## OSSERVAZIONI DEI DUE CAMPI EOLICI PRESENTATI

### NEL COMUNE DI GUGLIONESI (CB)

Oggetto: Controdeduzioni alla risposta alle osservazioni in merito alla progettazione e alla valutazione di impatto ambientale Progetto di impianto eolico in Località "Vallone Cupo" di potenza complessiva di 40MW e relative opere di connessione alla RTN, sito nei comuni di Guglionesi (CB), Petacciato (CB), Montenero di Bisaccia (CB), Montecilfone (CB).

Codice procedura (ID\_VIP/ID\_MATTM):7640

#### Progetti (2)

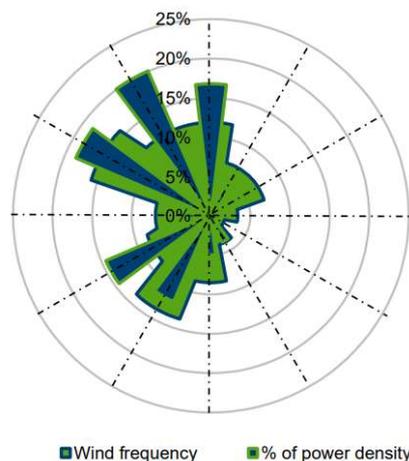
Il progettista dell'impianto proposto dichiara che nel raggio di 50 volte l'altezza massima degli aerogeneratori non vi sono progetti da valutare come effetto cumulo. Da quanto emerge dalla ricerca sul portale del Ministero emerge che sulla stessa area e più precisamente nel Comune di Guglionesi (CB), sono in fase di iter autorizzativo numero due impianti, come di seguito attestato:

Non corrisponde al vero che la Società non potesse conoscere l'altro progetto in quanto come desumibile dalle visure camerale delle due società i titolari effettivi delle due società sono gli stessi.

Inoltre, se si considera l'avvio del procedimento unico di data 08-04-2022, la Società non poteva non considerare l'effetto cumulo dell'altro progetto presentato in data 22-02-2022.

**L'analisi della documentazione dimostra che il progetto non riporta la reale situazione degli iter autorizzativi che devono essere necessariamente essere valutati congiuntamente e di conseguenza si conferma l'irricevibilità della proposta progettuale.**

9. Zona soggetta ad alto pericolo di frana tra le torri n. 2 e n. 3, con realizzazione di nuova viabilità su aree vincolate ai sensi del D.Lgs 42-2004;

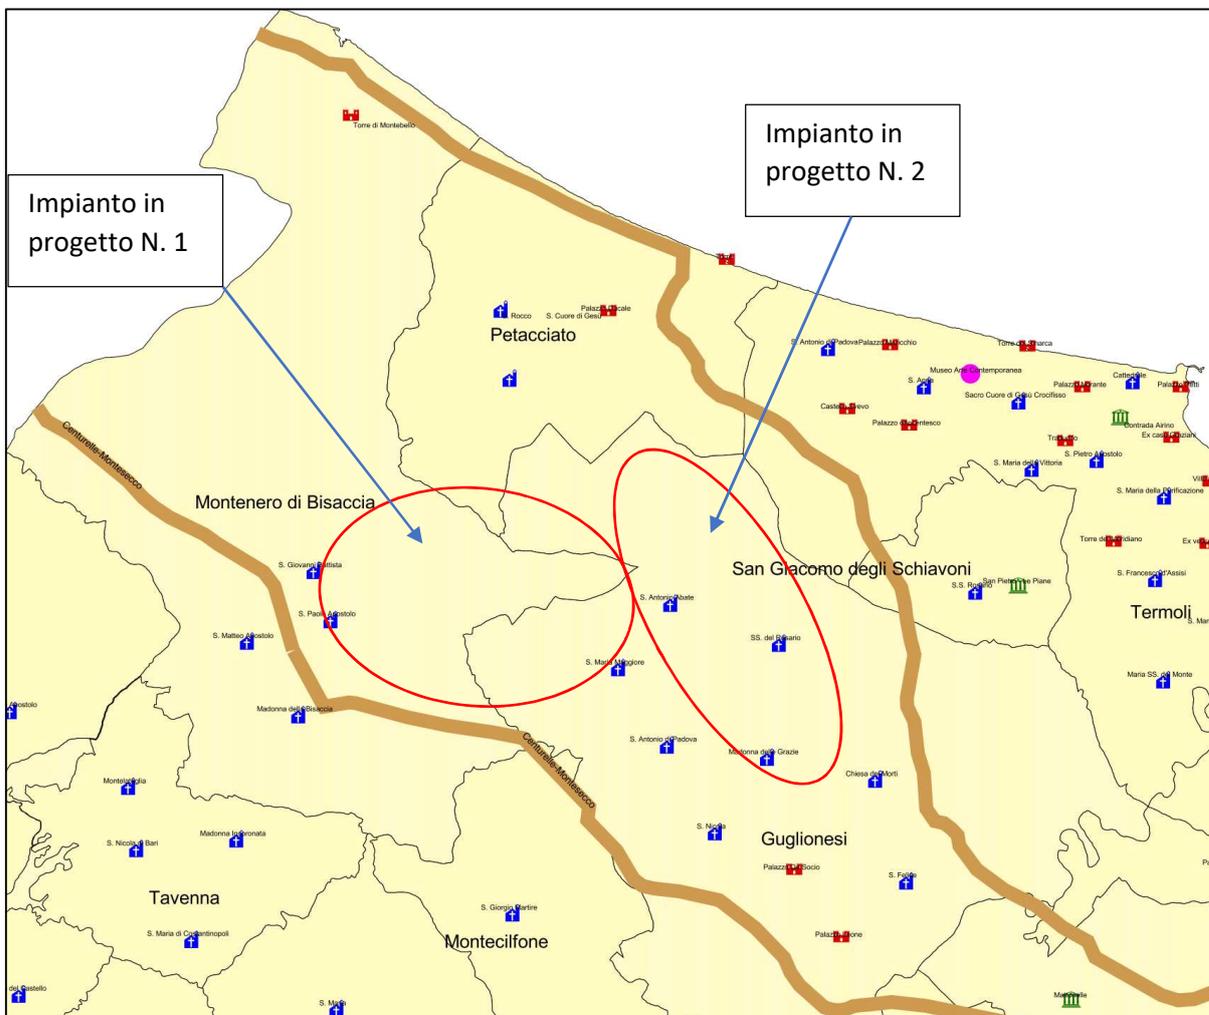
Come attestato dalla relazione geologica del progetto l'area è ricompresa tra gli aerogeneratori 2 e 3 risulta ad elevato rischio frana sulla scorta della presenza di una frana quiescente del tipo scivolamento rotazionale/traslativa cartografata da rilievo aerofotogrammetrico (progetto IFFI). La turbina numero 3 oltre a trovarsi vicino ad un area a rischio frana si trova in prossimità di un area ad alta pericolosità idraulica.

Si precisa che secondo le normative tecniche del PAI sono vietate qualsiasi tipo di intervento su aree a pericolosità elevata, pertanto la relazione geologica non può superare un divieto normativo. Inoltre l'amministrazione comunale proprietario della viabilità comunale non consentirebbe in tale aree nessun tipo di intervento invasivo su strade ad elevata pericolosità PAI, permettendo altresì solo la realizzazione di manutenzione ordinaria e straordinaria di opere pubbliche esistenti.

**L'analisi della documentazione e delle controdeduzioni dimostrano che la viabilità e le opere connesse alle due turbine n. 2 e 3 secondo quanto previsto dalle Norme Tecniche del Piano di Assetto Idrogeologico dell'Autorità di Bacino non sono realizzabili.**

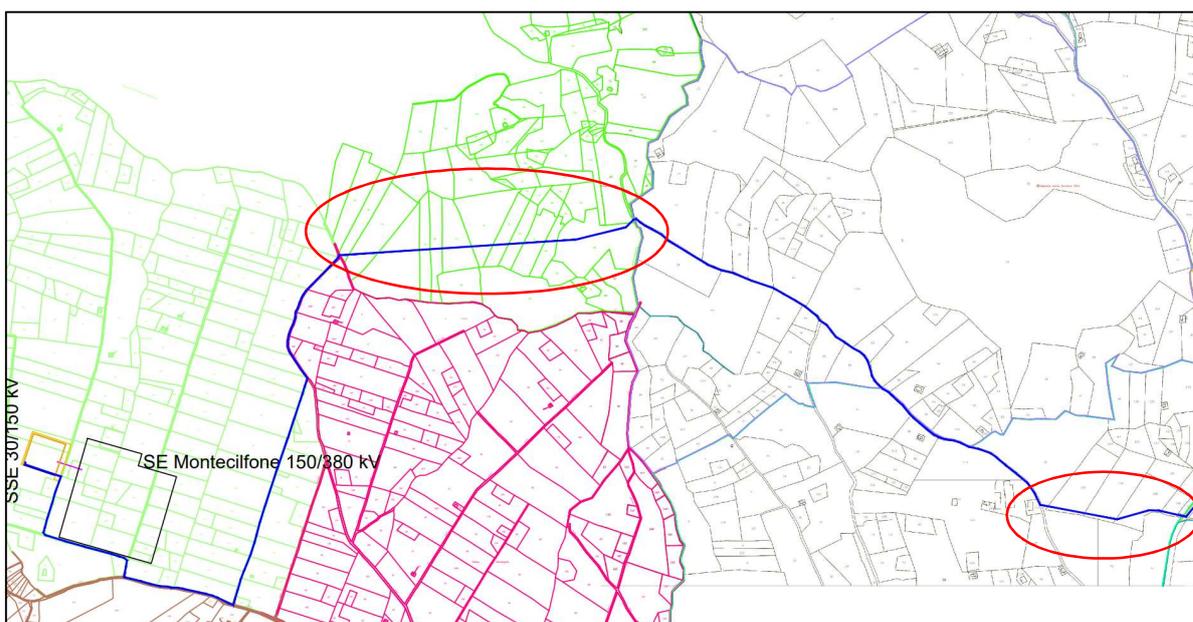
Rispetto alla discarica la pala più vicina è la 7 e la distanza dai fabbricati alla discarica risulta di 243 m rappresentati dalle strutture adibite allo stoccaggio e carico del percolato, all'area adibita all'impianto antincendio e al container adibito ai vari quadri di potenza e comando. Non quindi i 430 m e 500 m dichiarati nella nota dalla società Wind Energy Guglionesi. Inoltre si tiene a precisare che le distanze vanno prese in considerazione delle aree antropizzate e con presenza costante di lavoratori. L'area come già specificato nelle osservazioni precedenti è giornalmente adibita a lavorazioni necessarie alla gestione della discarica, con presenza costante di lavoratori e mezzi d'opera. Come illustrato nella tavola allegata l'area è anche adibita al transito costante dei mezzi che conferiscono i rifiuti in discarica.

Facendo riferimento alla citata DGR 187/2022, nel paragrafo relativo alle AREE NON IDONEE – impianti eolici, la società Wind Energy Guglionesi fa riferimento al punto che parla delle distanze dei fabbricati, ma tra le distanze non rispettate come riportato nella planimetria allegata, quella non osservata è la seguente:

Inoltre sempre per l'aerogeneratore WTG 7 relativamente alla DGR 187/2022, nel paragrafo relativo alle AREE NON IDONEE – impianti eolico, non sono state rispettate le prescrizioni relative al punto 3.3 delle aree agricole in quanto:

Si comunica inoltre, che all'interno del polo impiantistico di trattamento rifiuti di Guglionesi è prevista la realizzazione di un impianto fotovoltaico di 2 MWe da realizzarsi sopra la copertura della discarica di Guglionesi e relative opere di connessione da realizzarsi nel comune di Montecilfone (CB), autorizzato dal Servizio Politiche Energetiche della Regione Molise. Tale impianto ha ottenuto l'assegnazione di fondi europei PNRR nel bando regionale per il finanziamento di impianti di produzione idrogeno in aree industriali dismesse. L'impianto così come autorizzato è totalmente incompatibile con la turbina 7 a causa all'effetto ombra previsto nel progetto presentato dalla Wind Energy Guglionesi.

**L'analisi della documentazione dimostra che gli aerogeneratori identificati con il numero 6 e 7 non possono essere realizzati in quanto compromettono la sicurezza e il microclima del ricettore esistente della discarica, oltre alla viabilità comunale che porta all'Eremo diocesano “Lavra Stella Maris” sito nella contrada Solagne.**

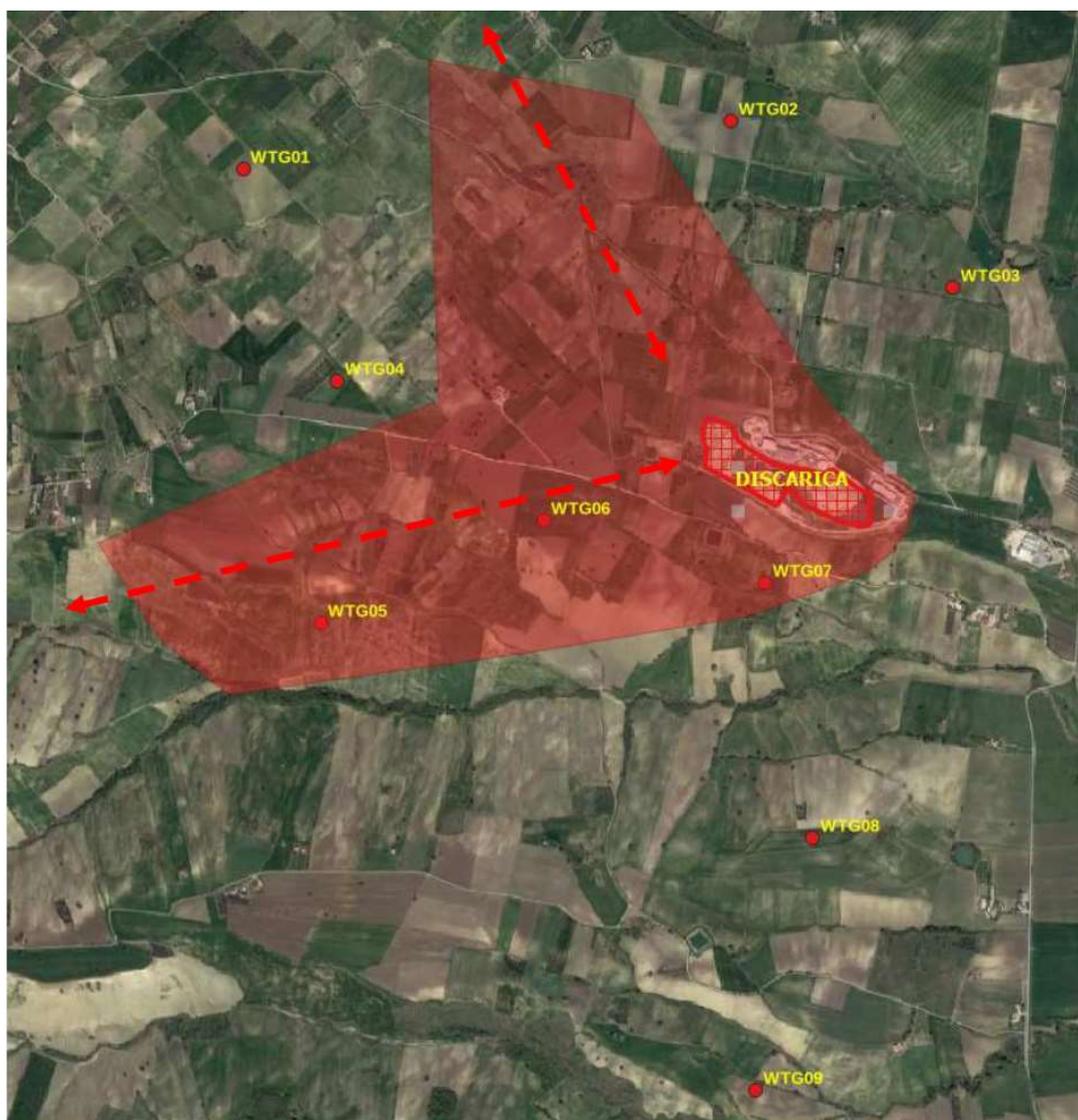
Il percorso del cavidotto durante il tragitto per arrivare al punto di connessione attraversa terreni privati coltivati andando a sezionare ed a vincolare le attuali colture:

L'analisi della documentazione dimostra che il percorso del cavidotto di collegamento tra l'impianto eolico in progetto interferisce con aree vincolate e su terreni agricoli di pregio, inoltre il progetto del cavidotto non tiene conto delle varie interferenze esistenti ed in progetto come la realizzazione del cavidotto dell'altro impianto eolico in progetto; pertanto, si conferma l'irricevibilità della proposta progettuale.

15. Errata valutazione di intervisibilità dai principali centri urbani di Termoli (CB), Guglionesi (CB), Montenero di Bisaccia (CB) e San Giacomo degli Schiavoni (CB);

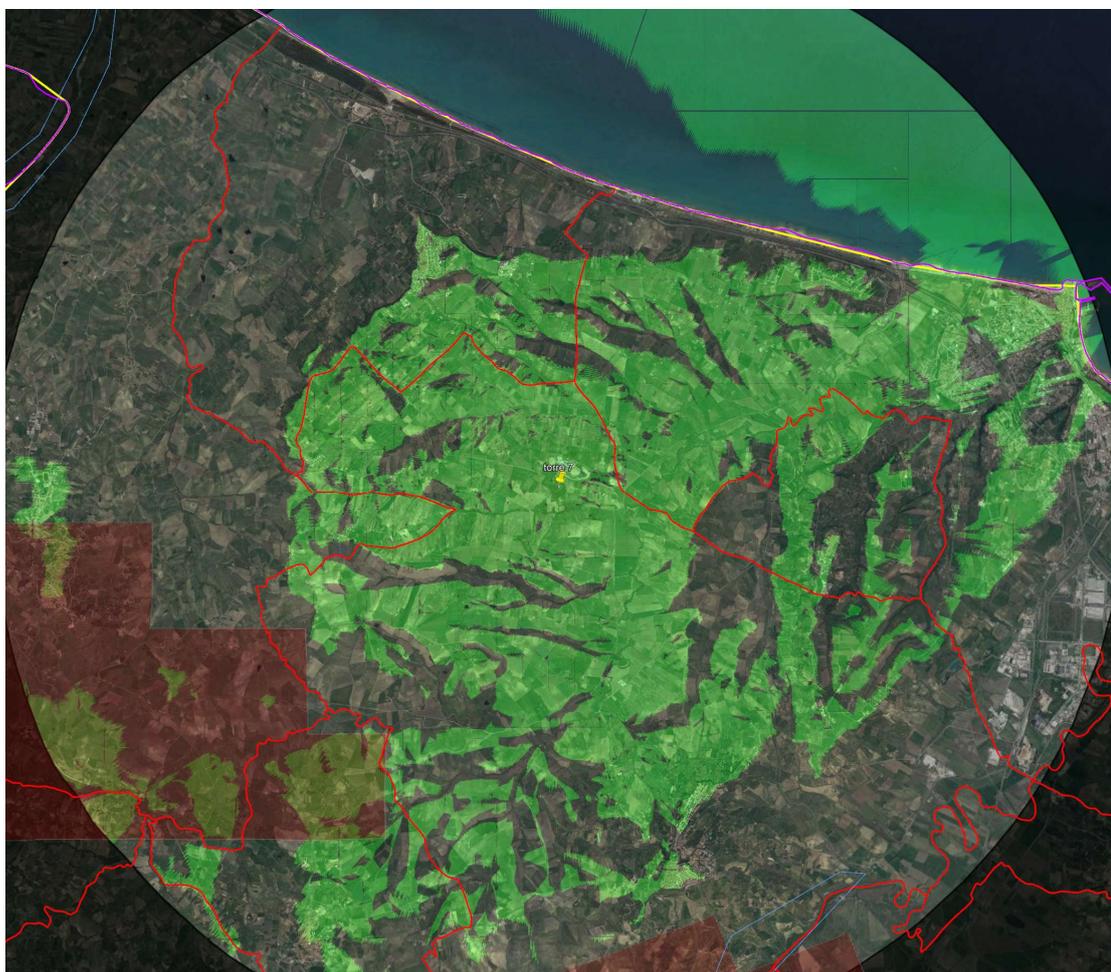
Lo studio di intervisibilità oltre a non considerare l'altro impianto eolico in fase di iter autorizzativo, non riporta neanche la reale intervisibilità che si formerebbe dai principali centri urbani di Termoli (CB), Guglionesi (CB), Montenero di Bisaccia (CB) e San Giacomo degli Schiavoni (CB), i quali sarebbero **tutti interessati dai punti di vista prioritari**. Lo studio inoltre non mette in risalto il numero di macchine visibili dai principali centri urbani come previsto dall'Allegato 3 delle linee guida approvate con DGR 621-2011. E' stata eseguita una simulazione sulla sola turbina numero 7, dimostrando la non attendibilità della mappa di intervisibilità prodotta nel progetto:

L'analisi della documentazione dimostra che lo studio di intervisibilità è stato redatto in maniera errata, non mettendo in risalto la reale interferenza che si avrebbe dai principali centri abitati di Termoli (CB), Guglionesi (CB), Montenero di Bisaccia (CB) e San Giacomo degli Schiavoni (CB), pertanto si conferma anche per il notevole impatto sul paesaggio dai principali punti di vista, l'irricevibilità della proposta progettuale.

17. Gli aerogeneratori numero 2, 3, 7, 8 e 9 ricadono sulla carta della Qualità del territorio del Piano Paesistico su valori di interesse naturalistici elevati;

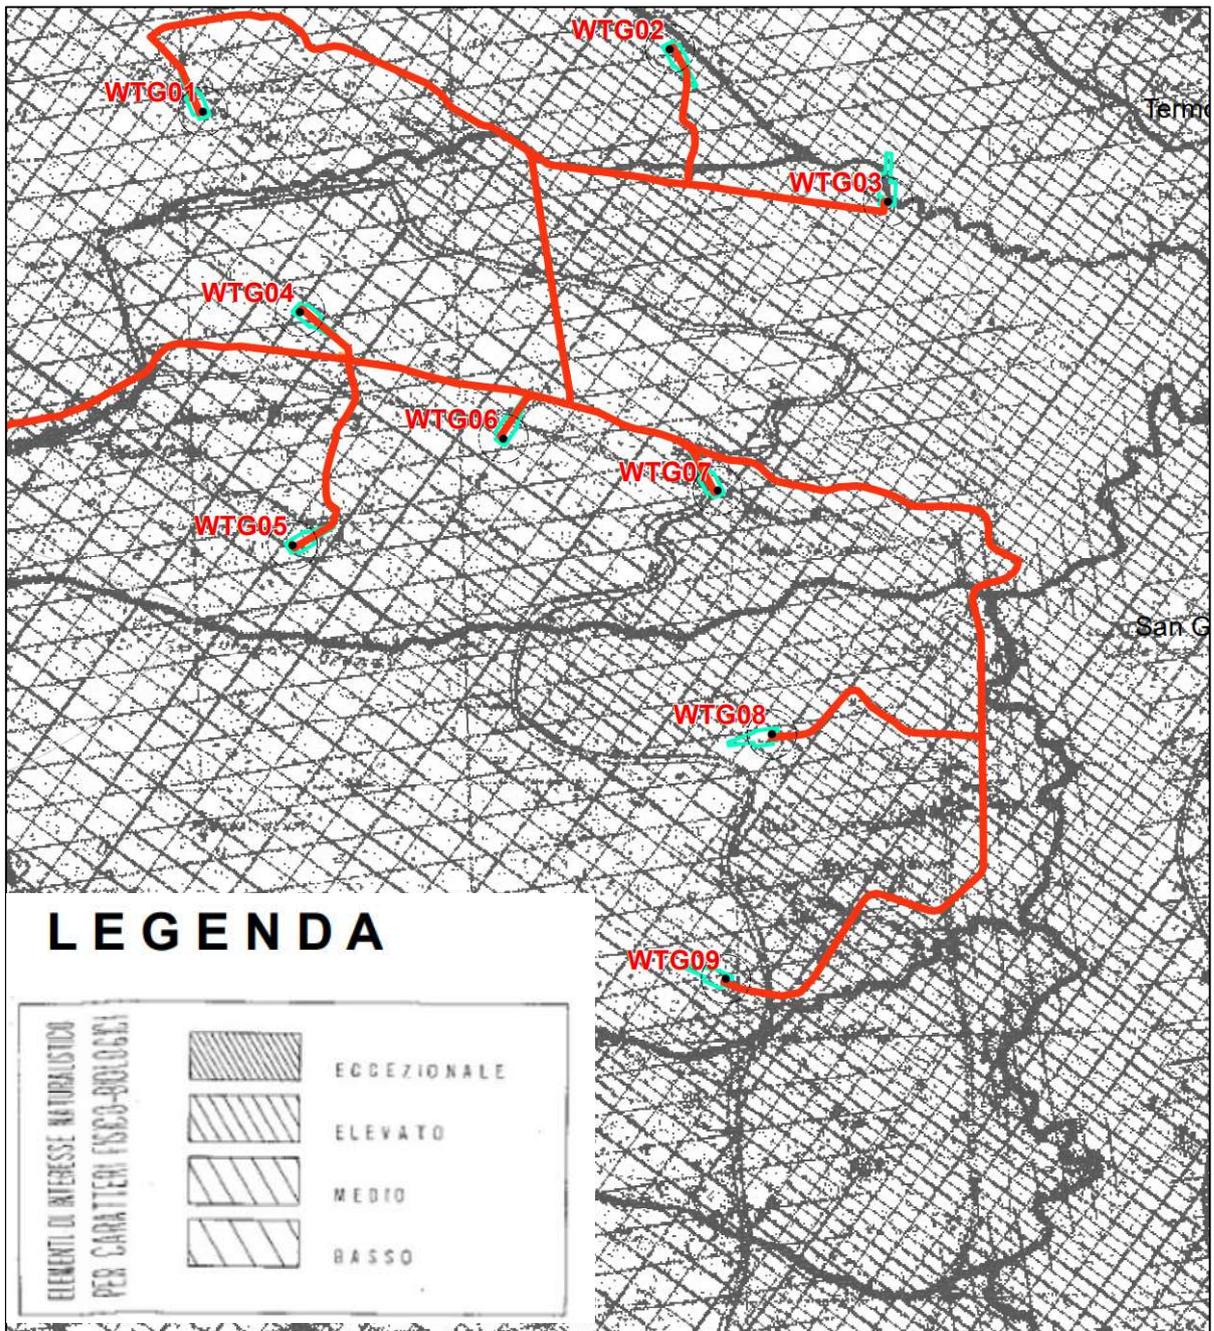
Dall’analisi della documentazione prodotta emerge come gli aerogeneratori numero 2, 3, 7, 8 e 9 ricadono sulla carta della Qualità del territorio del Piano Paesistico su valori elevati di elementi di interesse naturalistico, pertanto ai sensi della DGR 187/2022 ricadono in aree non idonee all’installazione degli impianti eolici.

**Si conferma l’irricevibilità della proposta progettuale anche ai sensi della DGR 187/2022.**

**Turbine n. 5, 6, 7, 2 e 3 evidenziate con la X sono da eliminare**

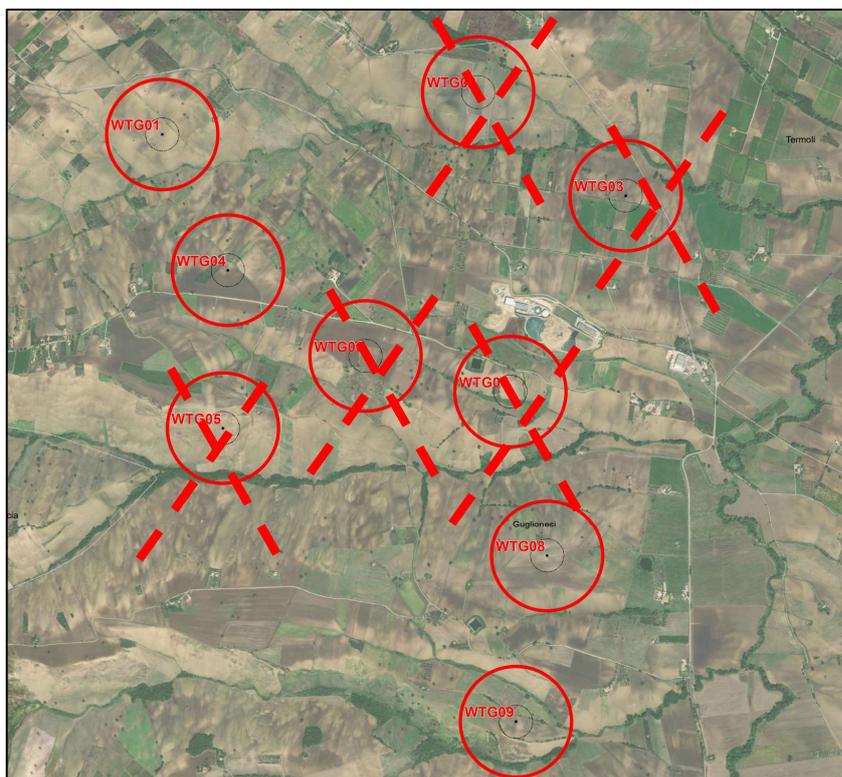
In conclusione, **SI RIBADISCE** che la proposta progettuale così come presentata essendo carente degli elementi fondamentali per la procedibilità e per quanto rappresentato nei punti precedenti, **risultando impattante ai fini ambientali e paesaggistici, NON PUO' ESSERE ACCOLTA POSITIVAMENTE**, in quanto gli aerogeneratori numero 2, 3, (problematiche geologiche e di usi civici), 5, 6 e 7 (problematiche legate ai ricettori sensibili presenti nell'area di discarica oltre all'elevato rischio di collisione dell'avifauna). Per superare il previsto parere negativo in base a quanto previsto nelle linee guida nazionali/regionali, potrebbe essere presentabile una proposta di impianto ridimensionato composto da due sezioni di impianto ben distanti tra loro, composte dai soli aerogeneratori numero 1, 4, 8 e 9 aventi pertanto una potenza inferiore a 30 MWe.
